变更说明

游客服务中心总平面定位图

备注	Notes
建设单位	客户
项目名称	游客服务中心
子项名称	游客服务中心
图名	总平面图
工程编号	SW2023-1127
Project No.	SW2023-1127
图号	01
专业	建筑
设计	设计
制图	制图
审核	审核
审定	审定

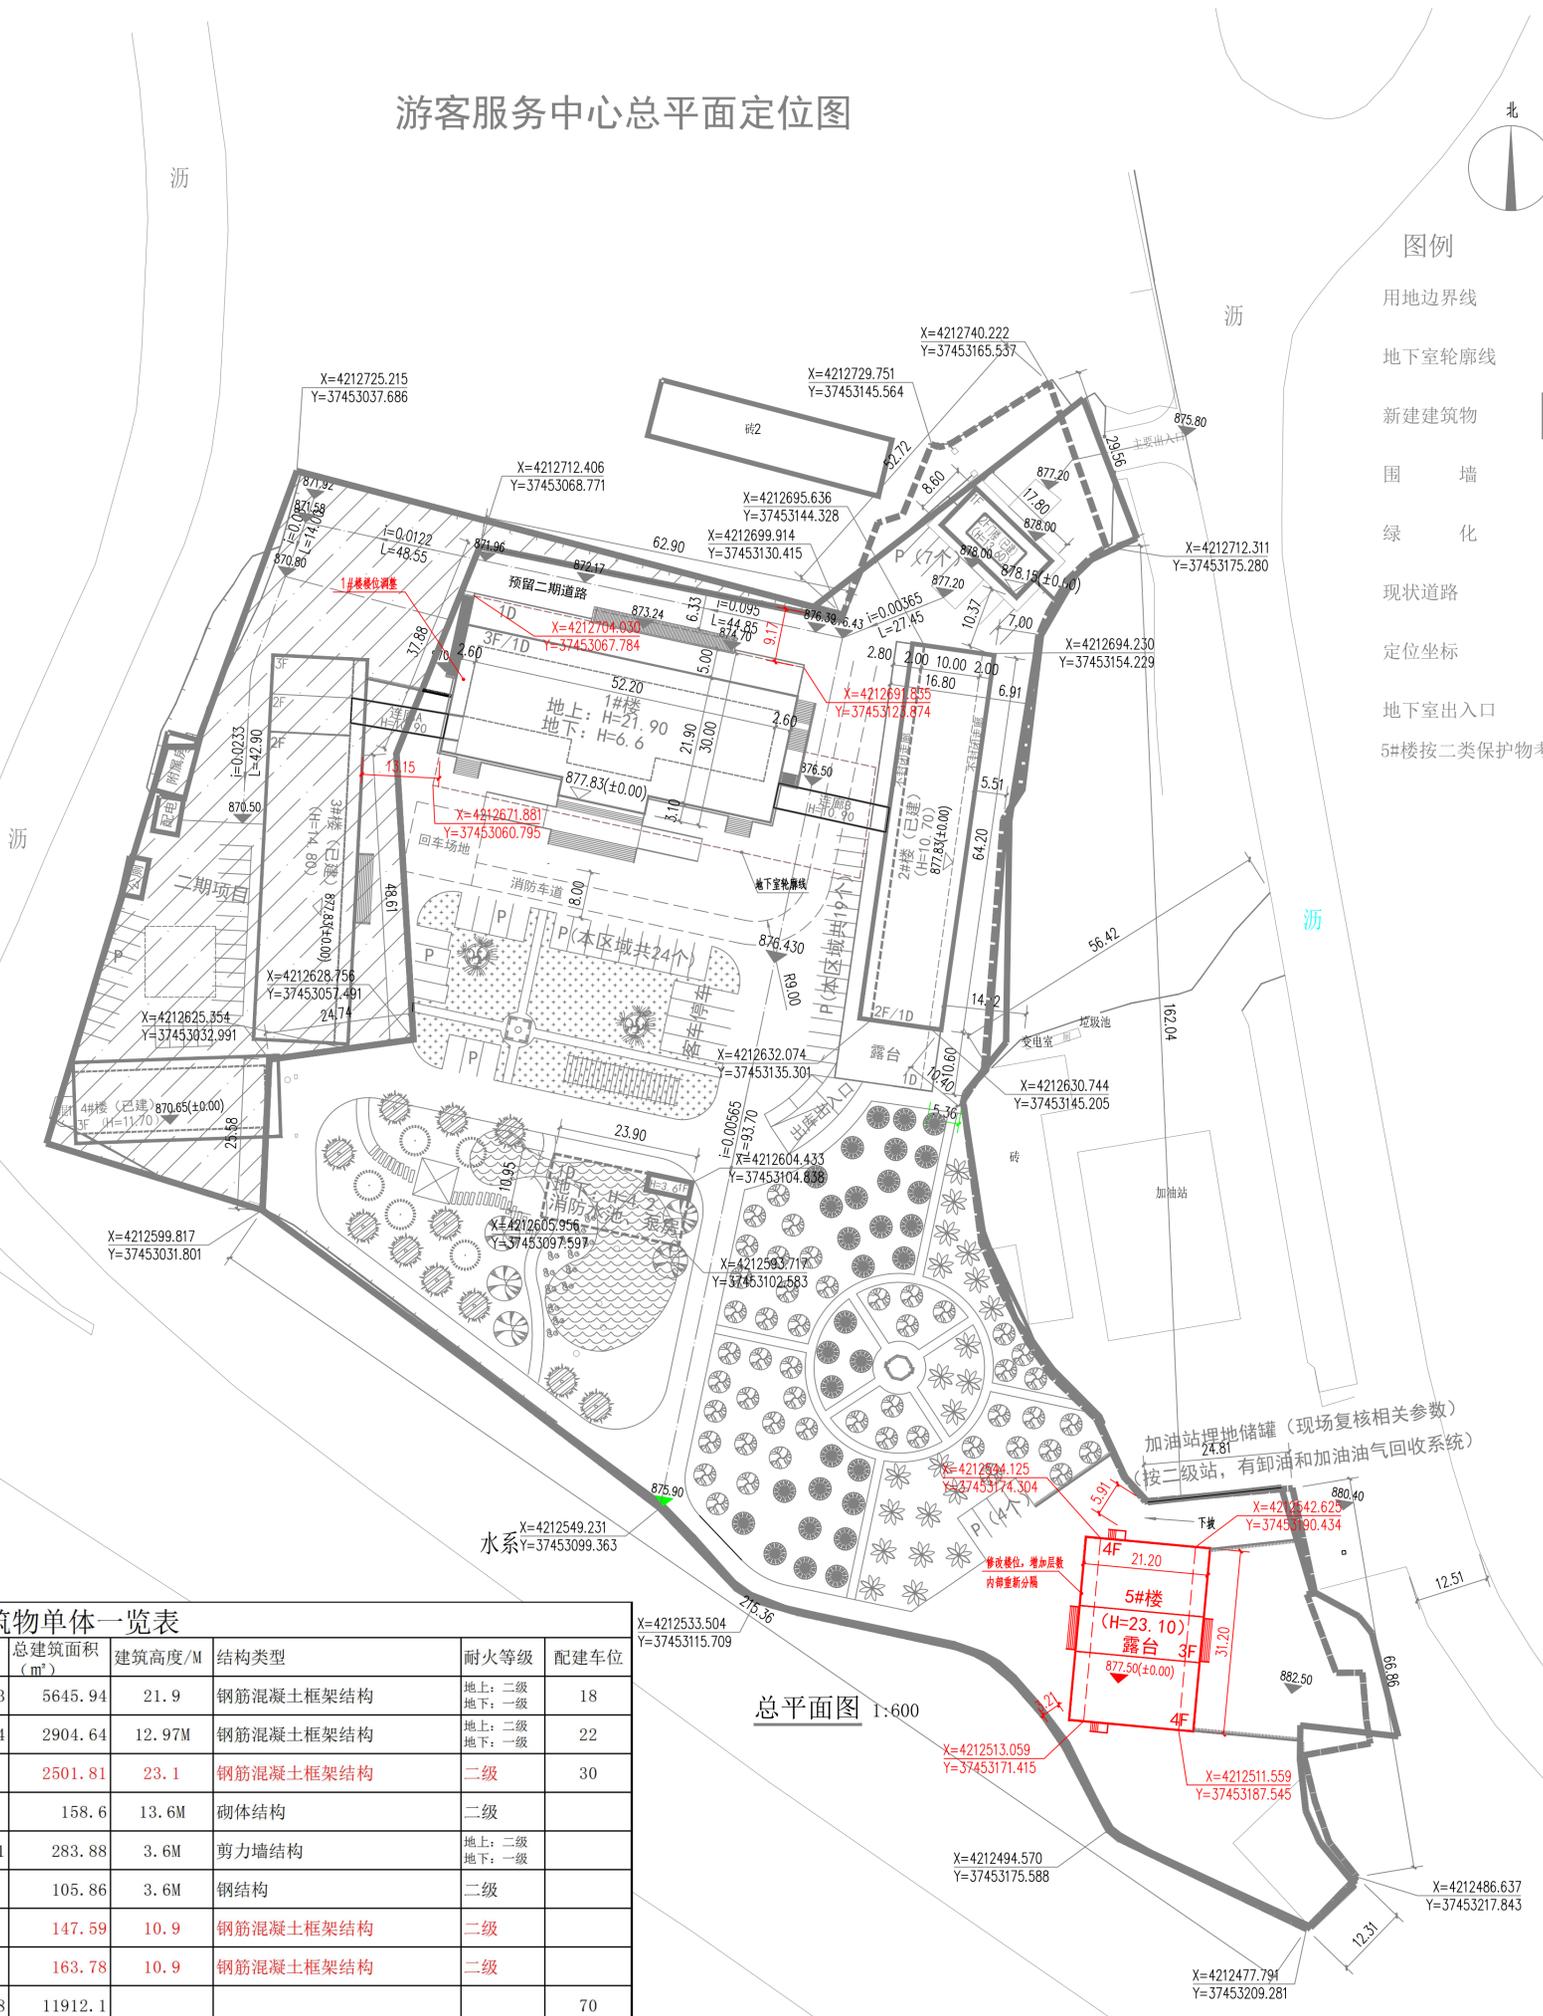
- 1、1#楼根据现场情况，楼位进行调整，整体向西平移0.45m，向北平移3.4m，其余指标无变化。
- 2、1#楼两侧连廊位置修改
- 3、5#楼平面位置修改、平面尺寸修改、内部布局重新布置，增加一层，层高修改。
